「再処理施設の位置、構造及び設備の基準に関する規則の制定等を受けた六ヶ所再処理工場の変更」における一部内容の変更について

2020年2月

日本原燃株式会社

第1図 安全冷却水系冷却塔 構内配置図

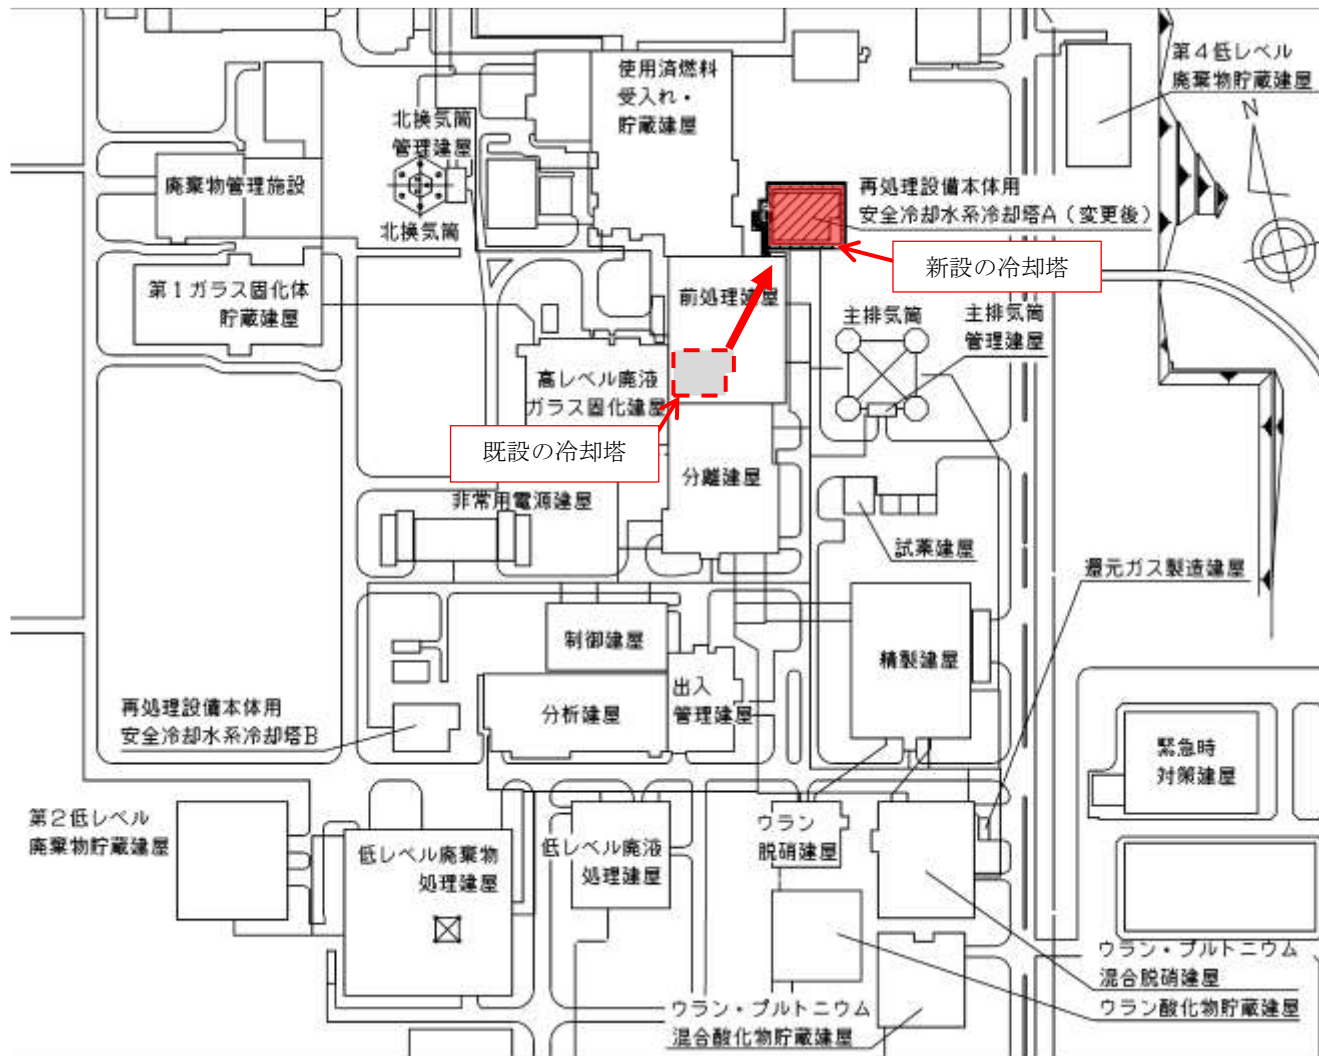
再処理設備本体用の安全冷却水系冷却塔（A/B）は、これまで冷却塔Bを設計竜巻100m/s（国内最大竜巻を参考に設定）によりその安全機能を損なわないよう竜巻防護対策（飛来物防護板及び飛来物防護ネットの設置）を行い、冷却塔Aは前処理建屋の屋上に設置しているため、基準竜巻69m/s（地域最大竜巻を参考に設定）による飛来物が到達しないとしていたが、両系（A/B）とも設計竜巻から防護することとしたことから、冷却塔Aに対しても竜巻防護対策（飛来物防護板及び飛来物防護ネットの設置）を行う必要がある。

しかし、再処理設備本体用の安全冷却水系冷却塔Aは、前処理建屋の屋上に設置しており、竜巻防護対策による重量増加は前処理建屋の耐震性に与える影響が大きい。そのため、再処理設備本体用の安全冷却水系冷却塔Aに竜巻防護対策が行えるよう、再処理設備本体用の安全冷却水系冷却塔Aを地上に新設するとともに、前処理建屋屋上の冷却塔は再処理設備本体から切り離しを行う。

新設する再処理設備本体用の安全冷却水系冷却塔Aは、前処理建屋の各種系統に接続する必要があり、接続する配管等の設置性と既設系統への影響を最小限とするため、配管等の接続長を極力短くする必要がある。そのため、設置場所は、前処理建屋近傍とし、その上で既設埋設物への影響を考慮した敷地を選定した。

再処理設備本体用の安全冷却水系冷却塔Aの変更前後の配置図を第1図に示す。

変更前	変更後
設置場所	前処理建屋屋上	地上（前処理建屋近傍）
伝熱容量	約12MW（ $10 \times 10^6 \text{kcal/h}$ ） （外気温29℃において）	同左

第4図 精製建屋のT B P 等の錯体の急激な分解反応に対処するための措置の系統概要図

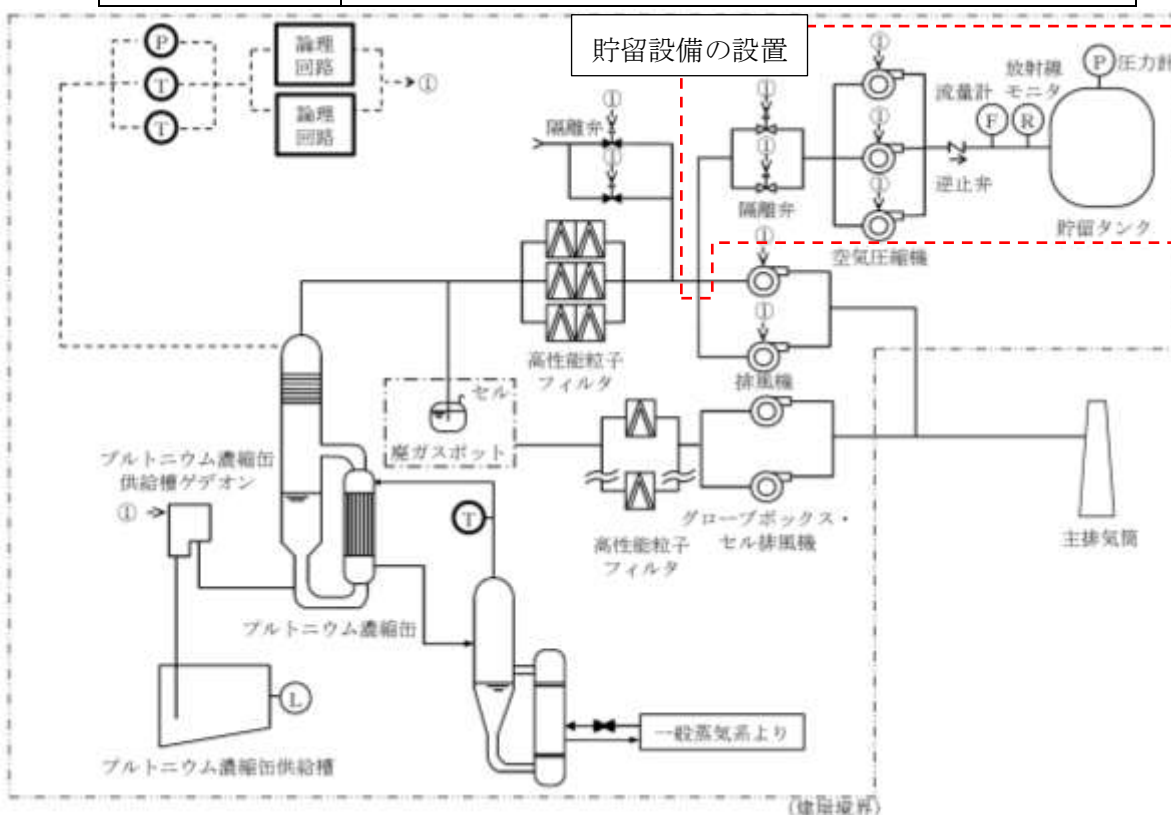
T B P 等の錯体の急激な分解反応が発生した場合、放射性物質が気相中に移行する。

これまで重大事故のT B P 等の錯体の急激な分解反応への対策のうち、異常な水準の放出防止対策としては、放射性物質を可能な限り外部に放出しないこととし、これまでは、気相中に移行した放射性物質をセルに導出し、セル排気フィルタユニット又は建屋排気フィルタユニットにより放射性物質を除去することとしていた。

今般、放射性物質をより確実に閉じ込める対策として、セルへの導出に代えて、排気系統の切替えにより、放射性物質を貯留タンクに閉じ込める対策をとることとし、同対策に必要な貯留設備を設置する。

貯留設備は、重大事故のT B P 等の錯体の急激な分解反応の発生を想定する精製建屋へ設置する。また、設置する貯留設備は臨界事故と共用する。貯留設備の設置の系統概要図を第4図に示す。

設置建屋	設置設備数 (対象機器)
精製建屋	1 設備 (プルトニウム濃縮缶)
